**Oggetto:** Risposta/Controdeduzioni tecniche al parere della Commissione Locale del Paesaggio con l'esperto Vas del Comune di Nardò del 22/11/2023 con Nota Prot. 0062472 del 22/11/2023 e pubblicate dal MASE Ingresso 0190477 del 22/11/2023.

**Progetto:** [ID-VIP: 9335] Istanza per il rilascio del provvedimento di VIA nell'ambito del provvedimento unico in materia ambientale ai sensi dell'art. 27 del D.lgs. n. 152/2006 relativa al progetto di un impianto per la produzione di energia elettrica da fonte eolica denominato "CE Nardò", costituito da 5 aerogeneratori di potenza unitaria pari a 6.6 MW, per una potenza complessiva d'impianto di 33 MW, incluse le opere di connessione alla RTN (cod. MYTERNA n. 202200290), da realizzarsi nei comuni di Nardò (LE), Salice Salentino (LE), Veglie (LE), Leverano (LE) e Copertino (LE).

**Proponente:** AEI WIND PROJECT III S.r.l.

Fig.1 immagine che dimostra l'assenza di INTERSEZIONE e quindi di INTERFERENZA

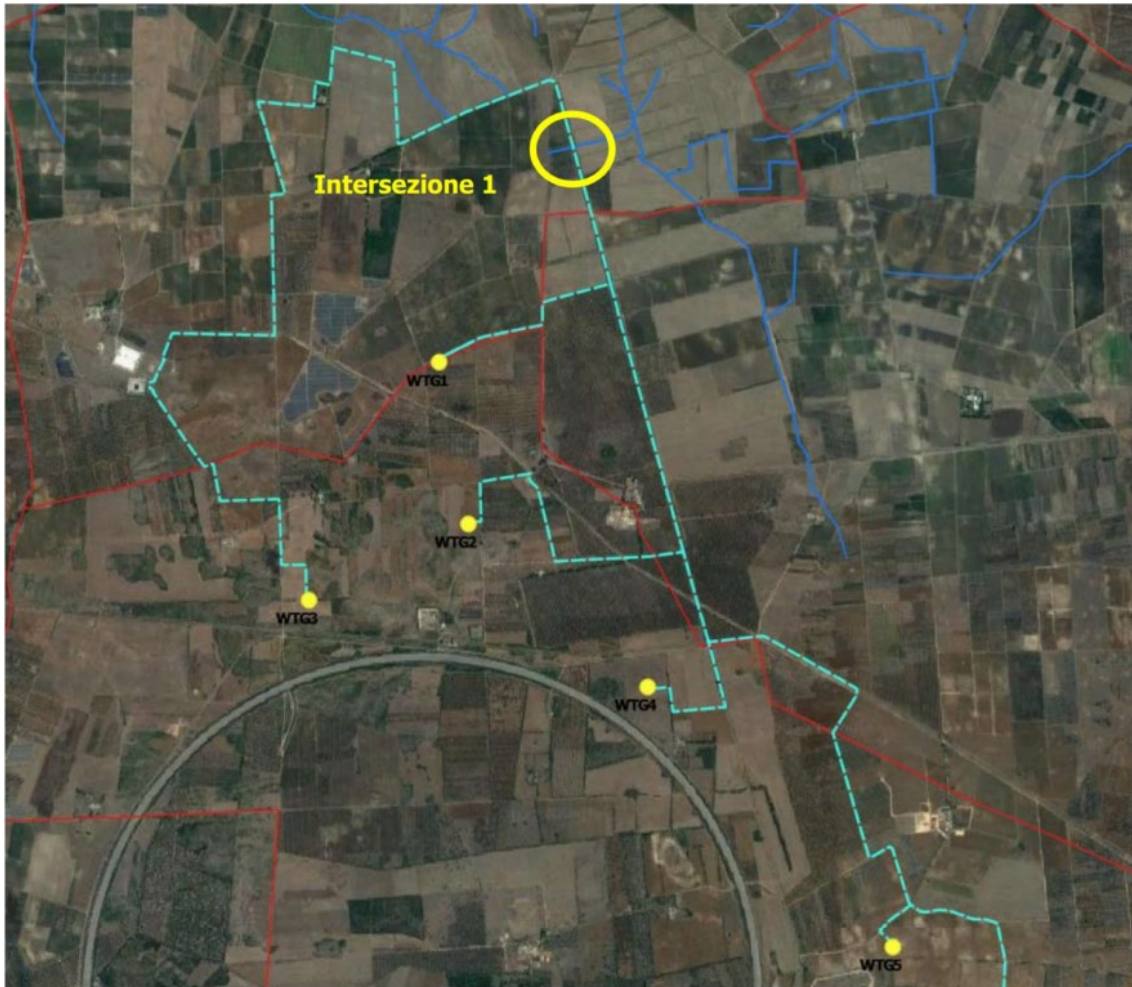
*RILEVATO che il cavidotto interferisce con il reticolo idrografico esistente, oltre nel punto indicato dai progettisti come "intersezione 1 ", nel tratto della S.P. 107.*

Lo Studio Idraulico, allegato al progetto, è stato redatto in conformità alle NTA del PAI della Regione Puglia/Distretto Appennino Meridionale, e tali norme definiscono come "Interferenza", la intersezione tra l'opera (realizzata sotto strada esistente) ed il reticolo idrografico esistente.

Sulla PS107, NON c'è intersezione con il reticolo idrografico, e pertanto **NON c'è interferenza**, come si evince dalla Fig. 1.
